PROCEDURA DI PAUR PER IL RINNOVO DELLA CONCESSIONE
MINERARIA MONTE CUCCUREDDE

RISCONTRO VERBALE SECONDA CONFERENZA DI SERVIZI
DECISORIA

Dicembre 2024

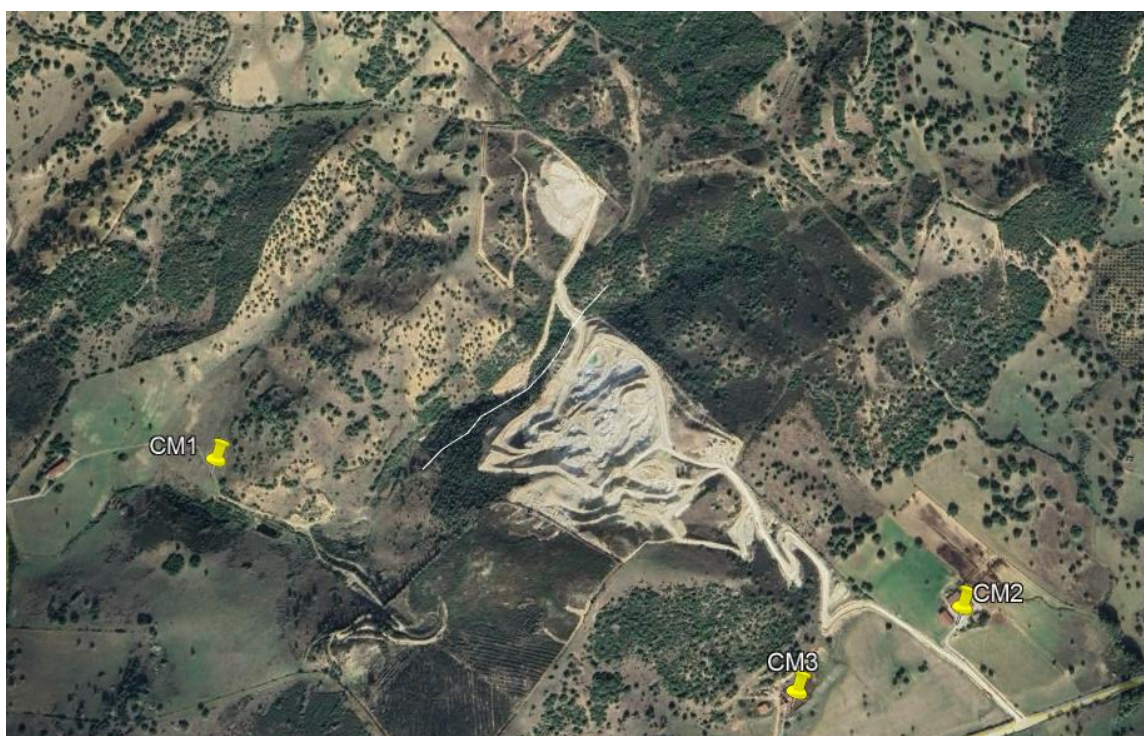
Con riferimento alle osservazioni pervenute dall’A.R.P.A.S – Servizio agenti fisici si precisa quanto segue:

Proponente e il Servizio agenti fisici dell’A.R.P.A.S. si sono incontrati, in modalità conference call, in data 10 dicembre 2024. Sono stati valutati i seguenti punti concordando quanto segue:

✓ individuazione dei ricettori e dei punti di campionamento rumore. A tal proposito si allega il P.M.A. Rev. 1 con nuova mappatura e si riporta nelle immagini seguenti la nuova ubicazione dei punti di campionamento:

- ✓ cadenza biennale dei campionamenti della componente rumore, nelle condizioni operative più gravose, con inizio in corrispondenza della prima volata utile;

- ✓ la cadenza sarà modificata in funzione di eventuali incrementi della produzione media e/o di modifiche sostanziali al processo di estrazione;
- ✓ per effettuare l'elaborazione delle misurazioni che saranno poste in essere ai fini di verificare l'impatto acustico determinato dalle demolizioni con esplosivo si procederà come segue:

- a) sarà acquisito il SEL del brillamento considerando il tempo di misura che coinciderà con le verifiche finali della volata, l'allontanamento dell'addetto al brillamento dal fronte di scavo, la verifica della continuità elettrica della linea di sparo e l'avviso acustico dell'imminente esplosione; il tutto è stato stimato complessivamente in 15 minuti;

- b) come appreso nel corso dell'incontro i brillamenti saranno effettuati durante la pausa, pertanto è stato concordato di proseguire le misure al fine di acquisire il livello residuo durante detta pausa lavori;

- c) in ultimo e al fine di acquisire più elementi che caratterizzano il livello ex ante dell'area in esame, si ritiene che il livello residuo debba essere rilevato per almeno 30' prima l'inizio turno lavoro e 30' dopo la fine turno.
